BITACORA ELECTRÓNICA DE OBRA

Confirma Bitacora: Si
Nro Informe: 2021-08-262057-03.pdf
Fecha Informe: 25-08-2021
Nombre De La Obra: Carretera Oyon - Ambo, Tramo I: Oyon - Desvío Cerro de Pasco
Personal Encargado: LUZMILA GUERRA MOTTA

MEJORAMIENTO DE LA CARRETERA OYON - AMBO TRAMO 1: OYON DV. CERRO DE PASCO
 Nro. Informe: 190

2

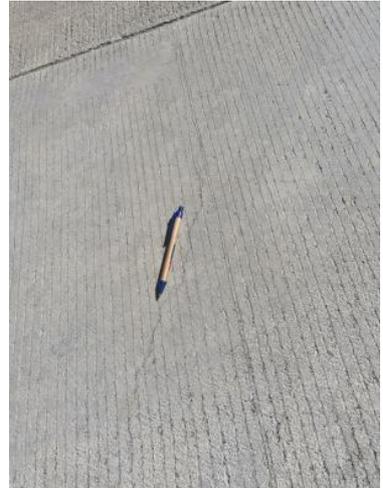
Entre el km 144+120 al km 144+120 aproximadamente se aprecia la presencia de algunas fisuras y/o grietas transversales al pavimento construido (lado izquierdo). Al respecto, se sugiere que, a través de la Supervisión de Obra pudiera verificarse la oportunidad de colocación del pavimento de acuerdo a los protocolos aprobados, así como evaluar las causas y alternativas de solución a las fisuras y grietas identificadas.

12

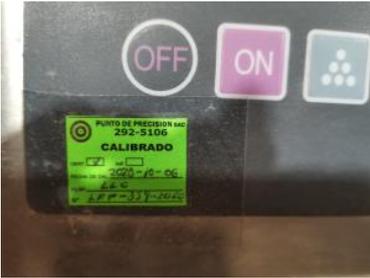
Personal aproximado verificado en campo: 1 Técnico
Equipos aproximados verificados en campo: de acuerdo a listado adjunto en la presente Bitácora Electrónica de Obra.
Se aprecia que la fecha de calibración de los equipos se realizo en el mes de octubre de 2020, debiendo calibrarse estos después de 6 meses, vale decir en el mes de abril de 2021, sin embargo, se verifica que la calibración de los equipos aun sigue al mes de octubre de 2020.
ES PRECISO ANOTAR QUE, LA INSPECCIÓN VISUAL EN LABORATORIO SE REALIZA PASADAS LAS 7.00 PM A SOLICITUD DE LA SUPERVISIÓN DE OBRA, QUIENES INDICARON QUE SU PERSONAL SE ENCONTRABA EN CAMPO.

Del Panel Fotográfico N° 12, se sugiere la calibración de los equipos de Suelos y Calidad que se encuentran vencidas, ya que se evidencia que la última calibración se realizó al mes de octubre de 2020.
